アルミ燃料タンクの自主改善について

『トラック車両用燃料タンクに関する自主改善についてのご協力をお願い』

「トラック車両用燃料タンク」確認対象品の判断方法、不具合現象

トラック車両用燃料タンクに関する自主改善の実施について

【不具合現象】

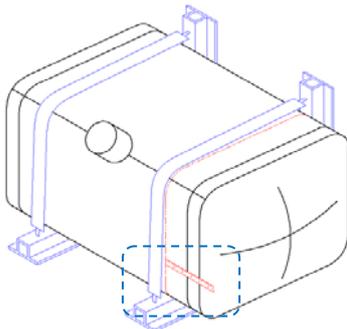
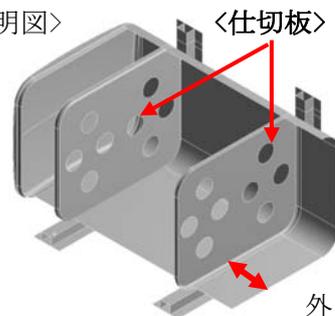
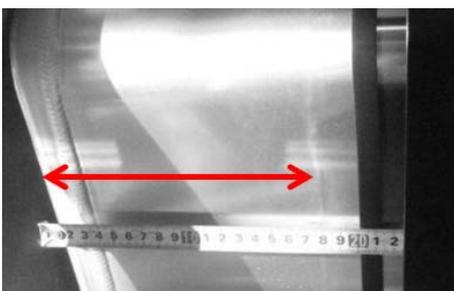
弊社で販売しています「トラック車両用燃料タンク」について、2017年1月12日から31日までに製造した1台が、内部の仕切板溶接位置が外側方向に約30mmズレた状態で製造されていたことが判明いたしました。

不具合品は車体に取付けた際、固定ステー位置と内部の仕切板の間にズレが生じ、正常品と比べ走行中の振動によりタンク本体の胴板に亀裂が入り易くなり、最悪の場合、燃料が漏れる可能性があります。

外側にズレて取付けられていた

内部仕切板の溶接が固定取り付けバンドからズレた状態となる。

調査対象品は、トラック装着状態にて合否確認をさせていただき、不具合品の場合は交換させていただきます。

不具合箇所説明図

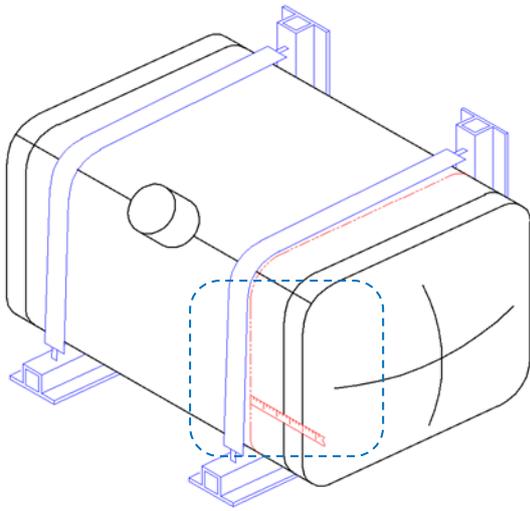
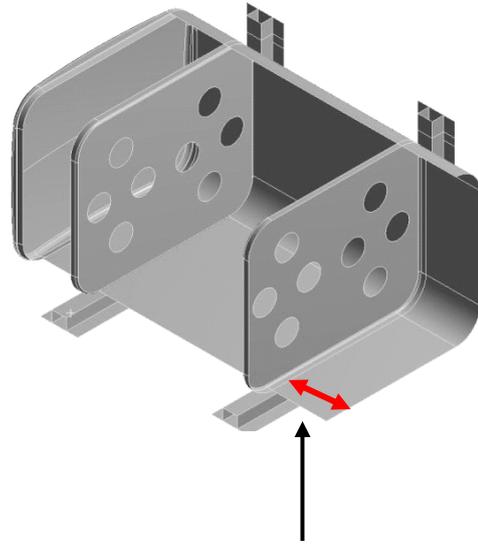
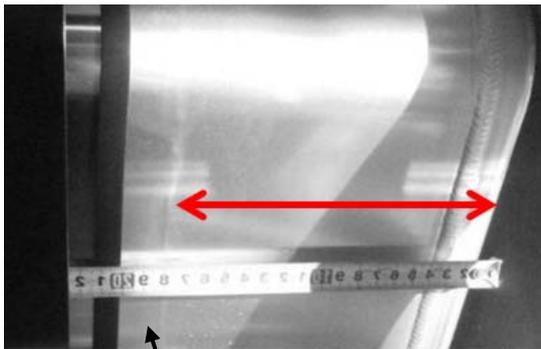
燃料タンク内部の仕切板溶接位置が外側方向に約 30 mm ズレた状態で製造された。

トラック搭載状態にて仕切板溶接位置の合否確認を実施し、不具合品の場合は良品と交換する。
